Změnový list / protokol o návrhu změny díla č. 5

Stavba: *Dům přírody Litovelského Pomoraví*

Objekt: SO.2 Návštěvní středisko DPLP - Šargoun

Změna: Drobné úpravy a aktualizace v kácení a výsadbě zeleně, založení trávníku na p.č. 609 k.ú. Unčovice

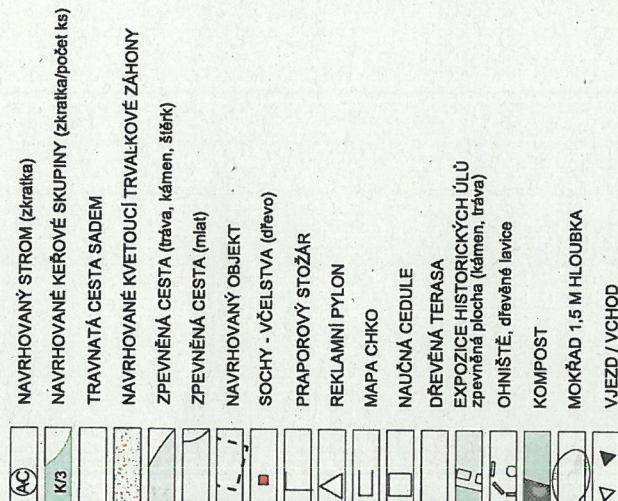
POPIS ZMĚNY	Změnu vyvolal: Objednatel		
	Popis změny:		
	1) <u>Kácení 1 ks javor mléč</u> v blízkosti stodoly (není zanesen v PD) – silně narušený stav, rozvinutý růstový defekt (tlakové větvení), rozsáhlé poranění kmene s rozvinutou hnilobou, provozně nebezpečný.

2) <u>Jabloň č. 15</u> – v PD označena ke kácení, bude <u>ponechána</u> .		
	3) <u>Jabloň u zadní brány</u> v blízkosti stromu č. 14 – není zaznamenána v PD, bude <u>ponechána</u> .

4) <u>Výsadby</u> – <u>měněnáklady</u> : 1 ks QR jižně od uvažované tůňky – nebude fakturováno pořízení sazenice, strom byl vyjmut a přesazen v rámci zahrady, 2 ks AP (u stodoly a u tabule lesnictví) – nebudou vysazovány- omezený prostor pro rozvoj koruny. Místo těchto stromů budou dle pokynů autora projektu vysazeny 2 ks kontejnerovaných sazenic ovocných stromů – moruše černá Trnavská a jeřáb oskeruše a 3 ks ovocných keřů (2 ks rybíz černý stromkový a k plotu ostružiník beztrnný (Rubus x hortorum).

5) <u>Trávníky</u> – <u>měněnáklady</u> – nebude prováděna regenerace trávníků v severovýchodní části zahrady na ploše vyznačené v příloze o výměře cca 550 m ² (ovocný sad), v tomto prostoru bude provedeno pouze šetrné srovnání terénu, bodově dosypání zeminy do depresí a osev dosypaných plošek. Dále bude západně od uvažované tůňky ponechána bez regenerace vhodná ploška 3 x 3 m se zachovanou vegetací mokřadních luk (dominantní kostival lékařský, pcháč zeliný).

6) <u>Tůňka</u> se nebude realizovat z důvodů nedostatečné výše hladiny spodní vody		
	Způsob projekčního zpracování :		
		zápis do SD dokumentace skutečného provedení	zápis do SD dokumentace skutečného provedení
CENA	vliv změny na náklady stavby:		
	ocenění změny předložil: Zhotovitel		ve formě
	náklady na změnu	vícepráce	méněpráce
	stavební náklady v Kč bez DPH	4 080,00	40 978,00
	projekční náklady v Kč bez DPH	0,00	0,00
	odsouhlasení nákladů na změnu:	Datum	Podpis
	zhotovitel:	Ing. Petr Štencel	
	objednatel (osoba zmocněná k jednání)	RNDr. Lenka Šoltysová, Ing. Michal Servus	
	TDI:	Ing. Martin Janeček	
	GP:	Ing. arch. Petr Lešek	
TERMÍNY	Termín předání PD změny:		
	Termín realizace změny:	Duben 2014	
	Vliv změny na smluvní termín dokončení stavby:		
	Změna bude smluvně zakotvena v:	žádný stavební práce Dodatku č.6 SOD 115V01300BE14-7/SEKO/2012-00361/SEKO/2012	projekční práce
	Přílohy protokolu:	Zákres návrhu do KS Rozpočet
